日本原子力研究所東海研究所の原子炉の設置変更
(放射性廃棄物の廃棄施設、STACY施設及び
TRACY施設の変更)について(諮問)

日本原子力研究所東海研究所
原子炉設置変更許可申請書

放射性廃棄物の廃棄施設、STACY（定常臨界実験装置）
施設及びTRACY（過渡臨界実験装置）施設の変更

添付参考図面及び添付書類の一部補正

第2図 日本原子力研究所東海研究所の全体配置図

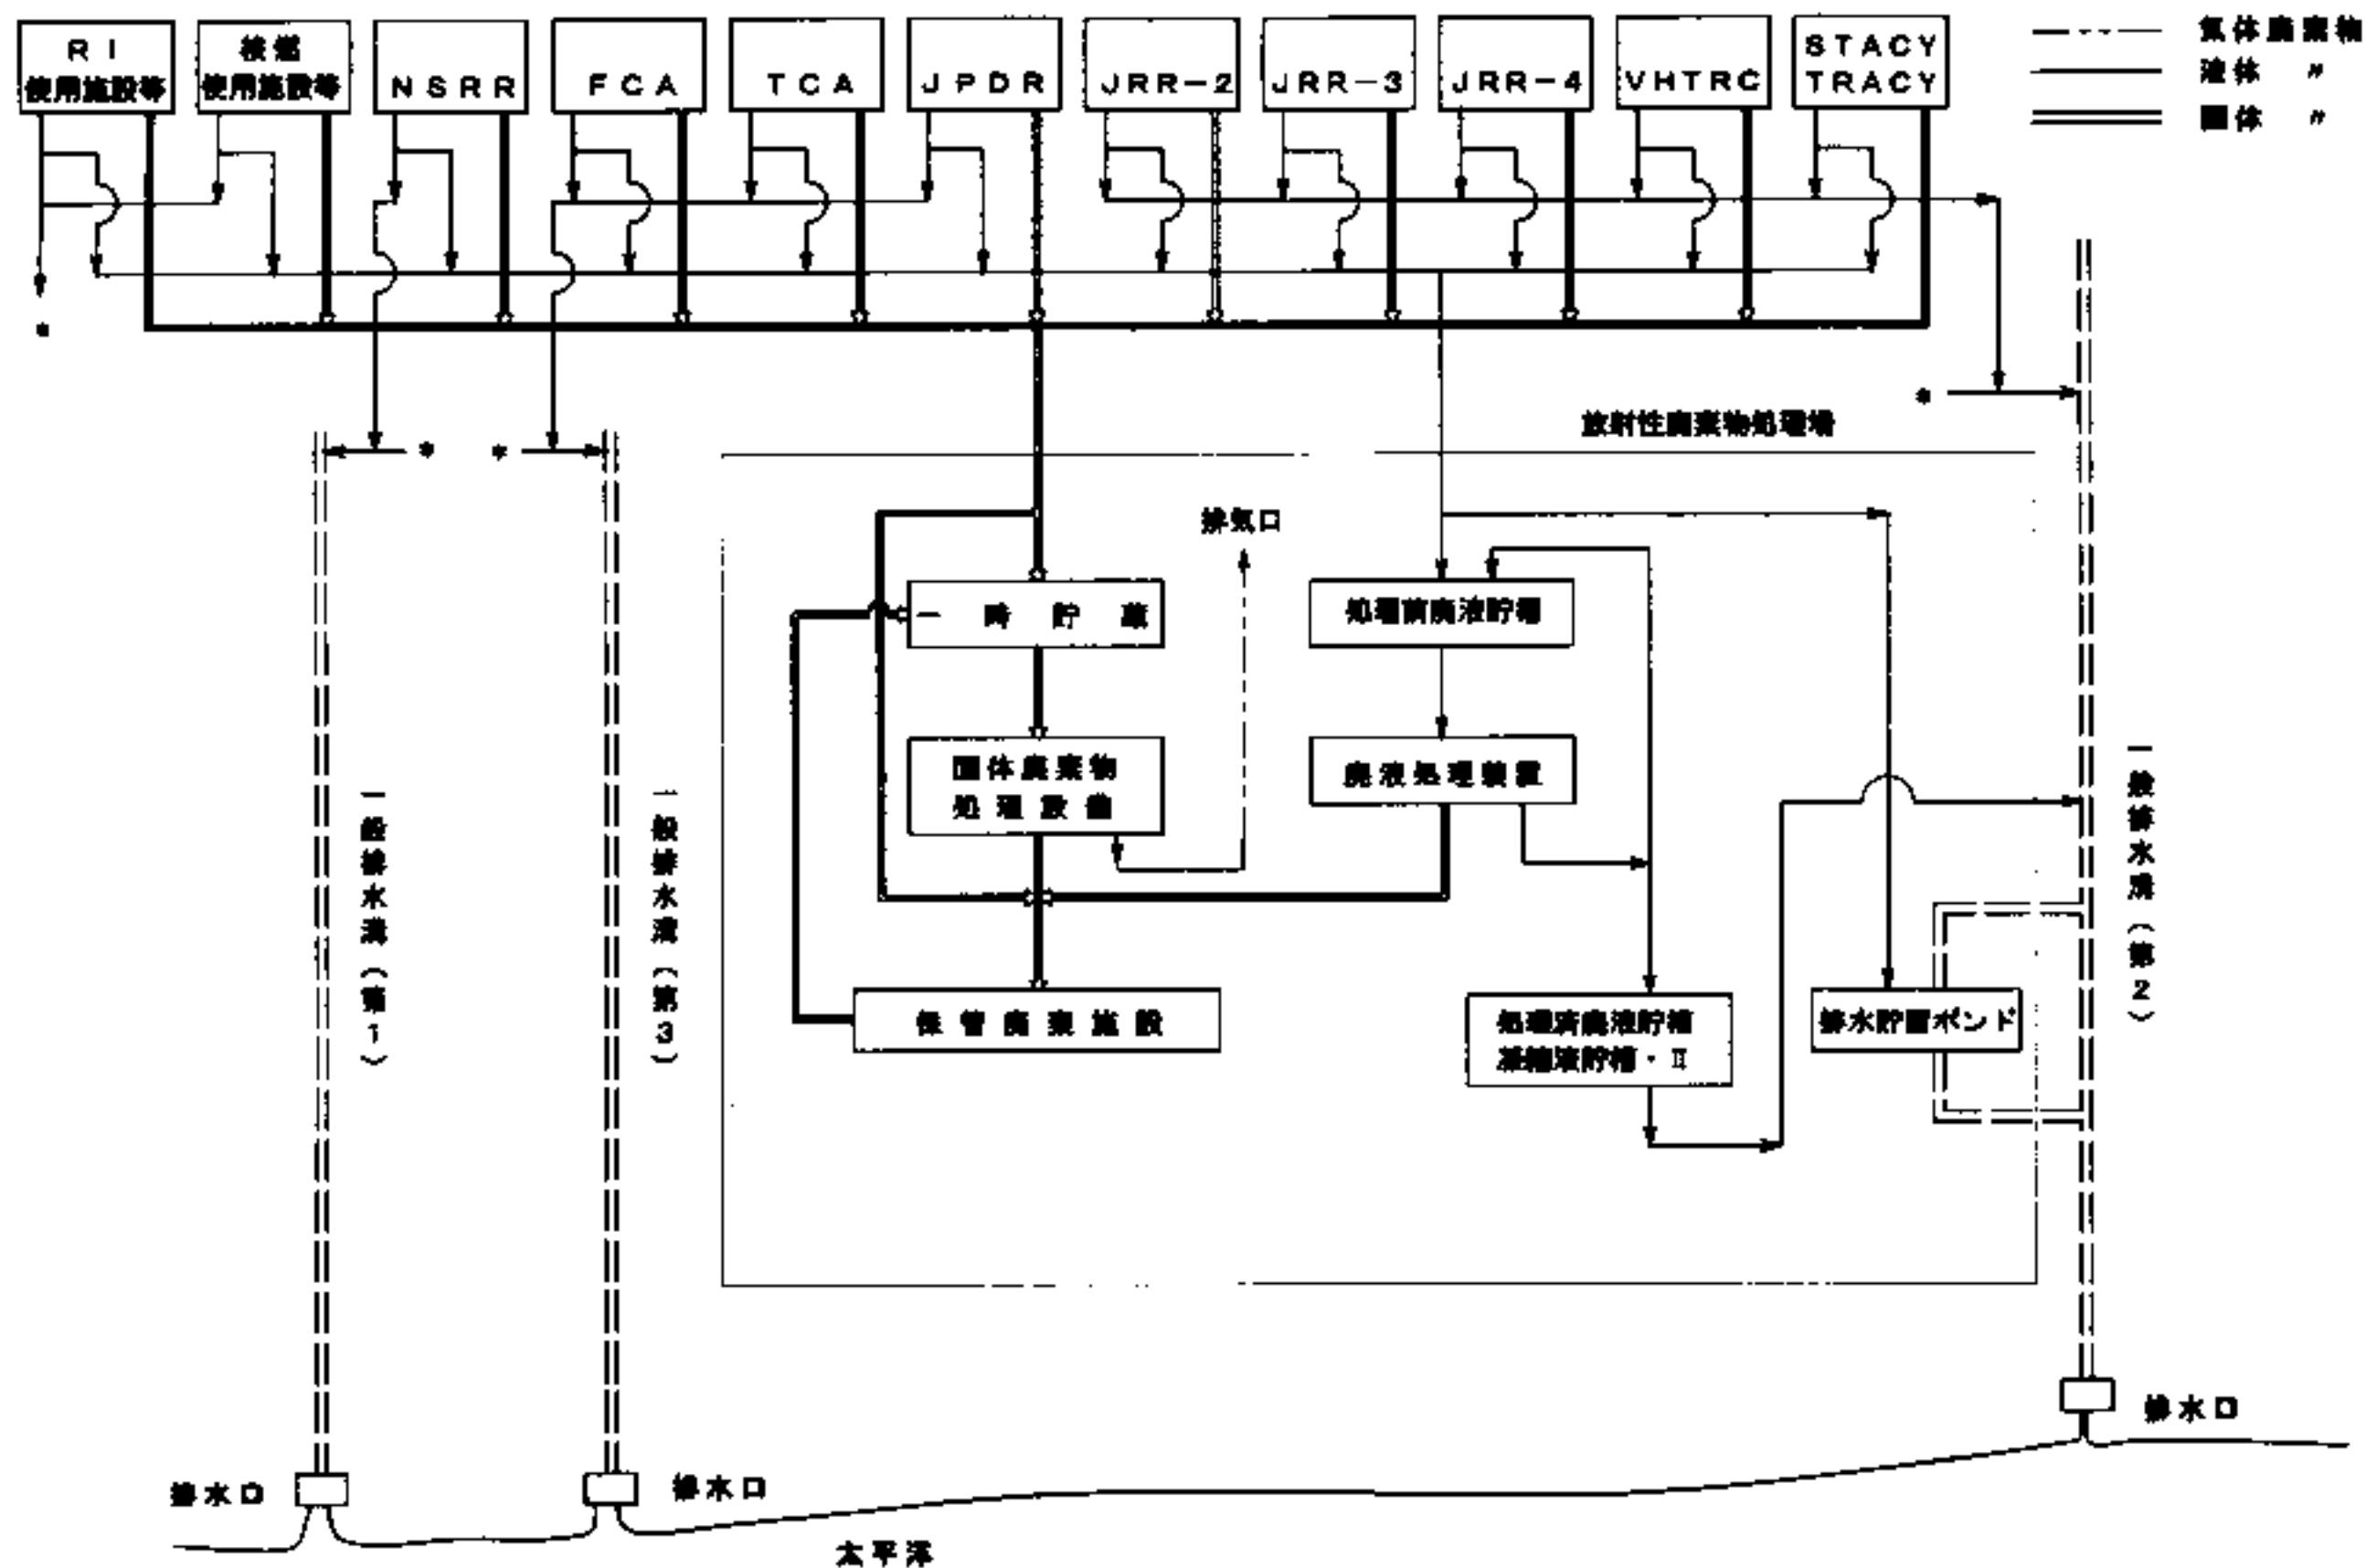
- 1) 第2図 日本原子力研究所東海研究所の全体配置図を添付1のとおり変更する。
- 2) 第3図 廃棄物処理の系統概要図を添付2のとおり変更する。
- 3) 第4図 廃棄物処理施設 配置図を添付3のとおり変更する。

第 8-2-1図 放射性廃棄物廃棄施設 基本系統説明図

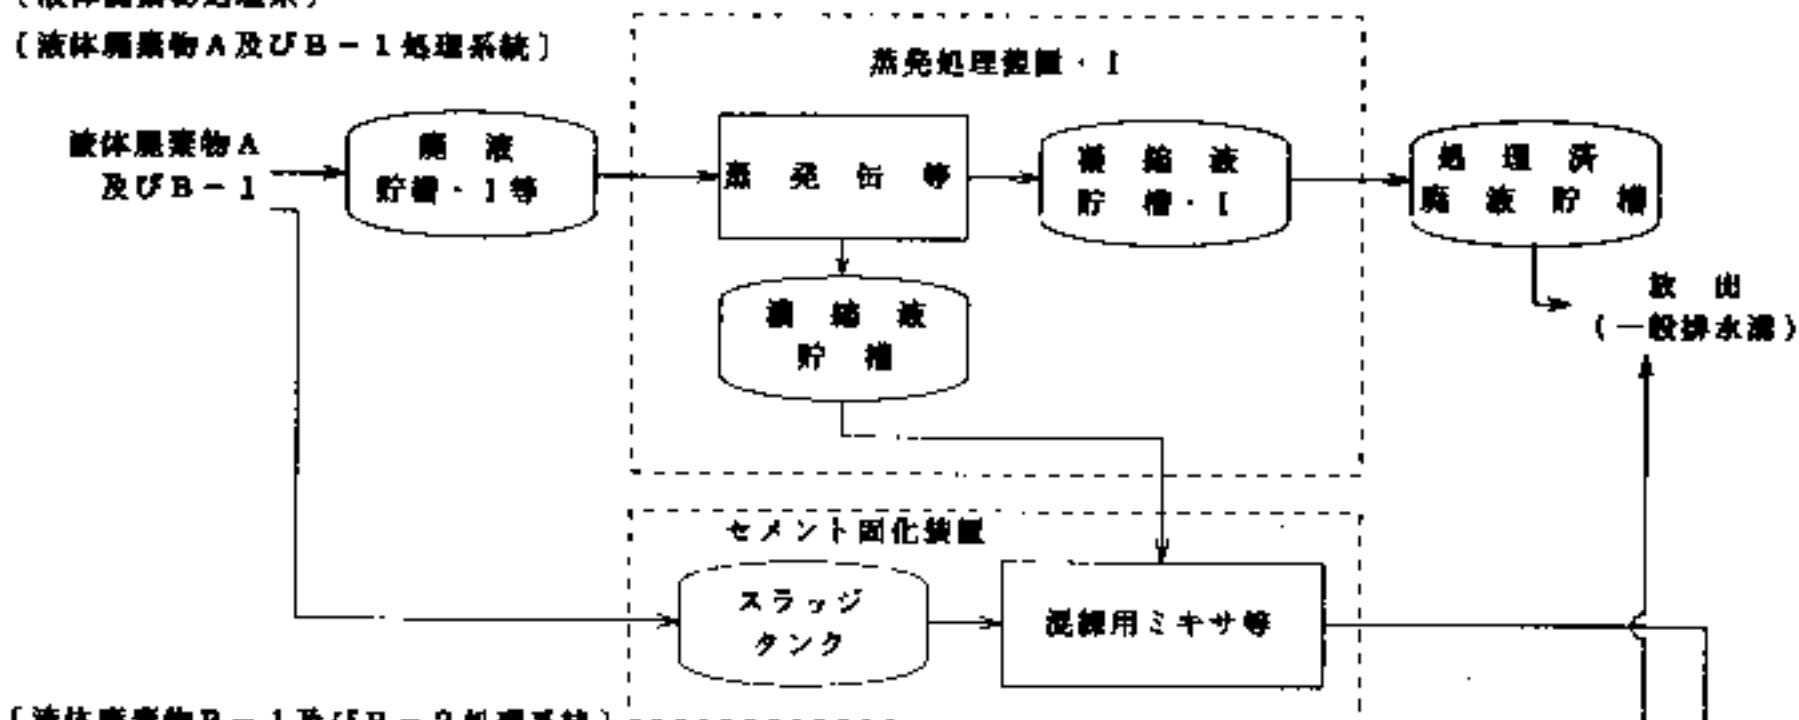
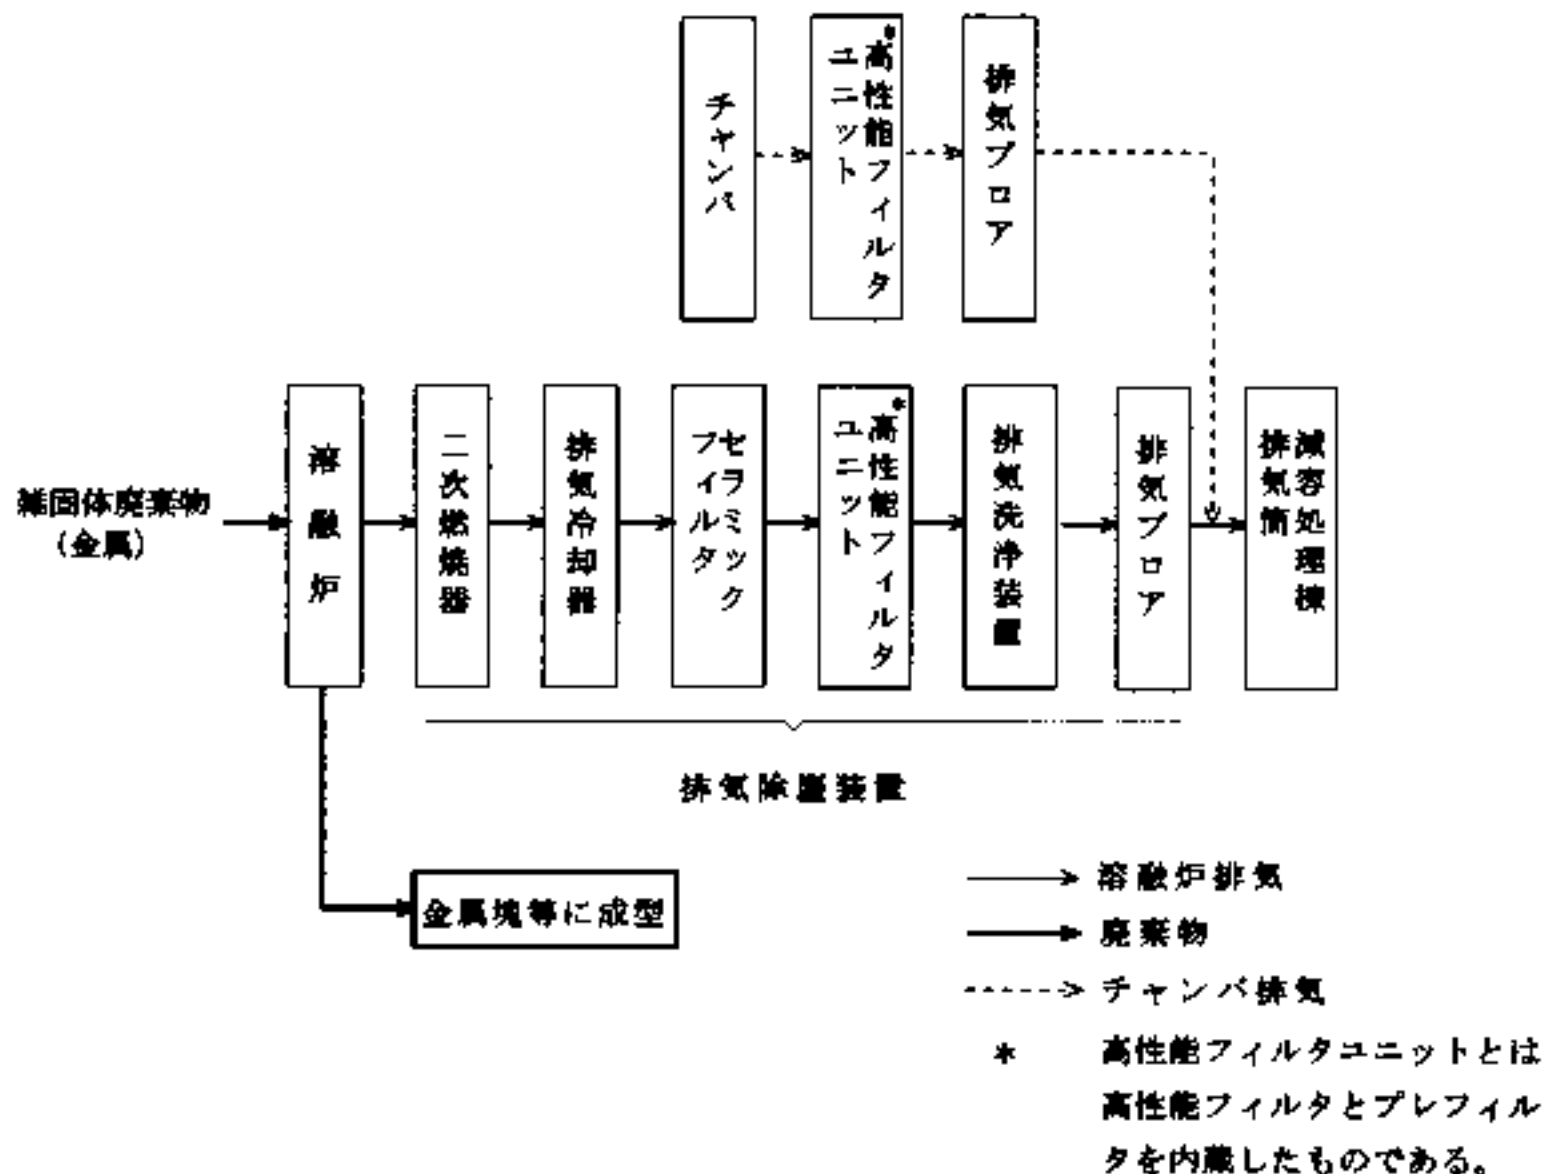
- 1) 添付図面目録を添付1のとおり変更する。
- 2) 第8-2-1 図 放射性廃棄物廃棄施設 基本系統説明図を添付2のとおり変更する。
- 3) 第8-3(3)-13 図(その1/5) 解体分別保管棟 3階平面図 から 第8-3(3)-15 図 解体分別保管棟 排気系統図 を2図繰り上げる。
- 4) 第8-3(3)-3図(その1/3) 第1廃棄物処理棟 2階平面図 から 第8-3(3)-11 図 廃棄物保管棟・II を3図繰り上げる。
- 5) 第8-3(3)-4図 金属溶融設備 流路線図を添付3のとおり追加する。
- 6) 第8-3(3)-5図 焼用・溶融設備 流路線図を添付4のとおり追加する。
- 7) 第8-3(3)-18 図(その1/3) 減容処理棟 地階平面図を添付5のとおり追加する。
- 8) 第8-3(3)-18 図(その2/3) 減容処理棟 1階平面図を添付6のとおり追加する。
- 9) 第8-3(3)-18 図(その3/3) 減容処理棟 2階平面図を添付7のとおり追加する。
- 10) 第8-3(3)-19 図 減容処理棟 排水系統図を添付8のとおり追加する。
- 11) 第8-3(3)-20 図 減容処理棟 排気系統図を添付9のとおり追加する。

第8-3(3)-4図 金属溶融設備 流路線図

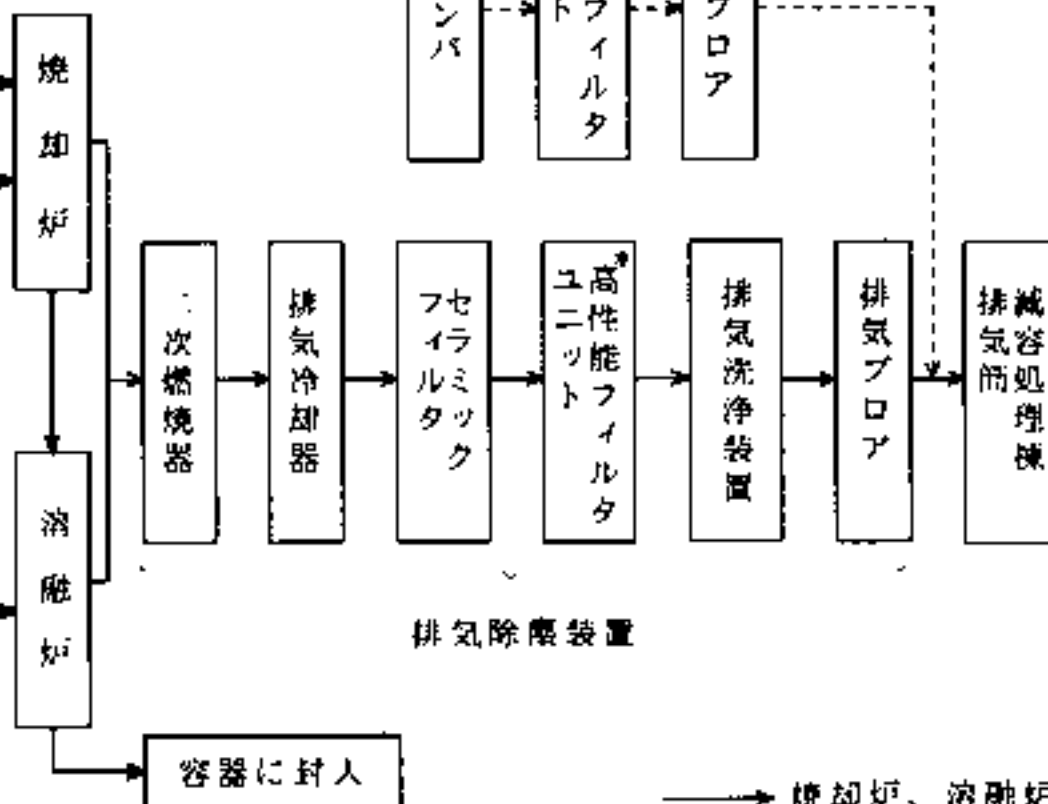
本設備の流路線図を第 8-3(3) 4 図に示す。

第8-3(3)-5図 焼却・溶融設備 流路線図

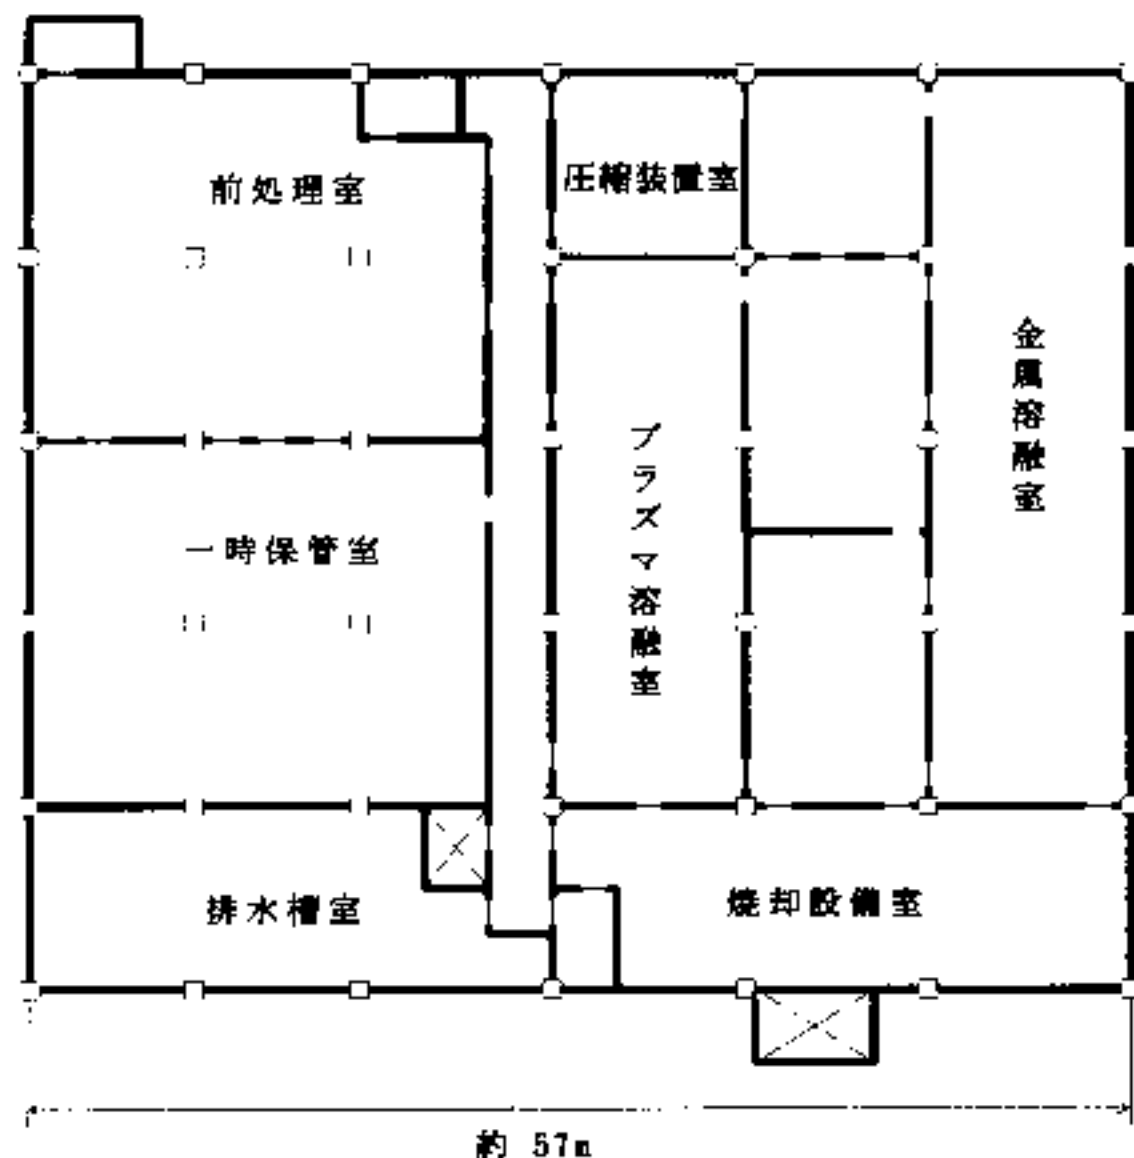
本設備の流路線図を第8-3(3)-5図に示す。
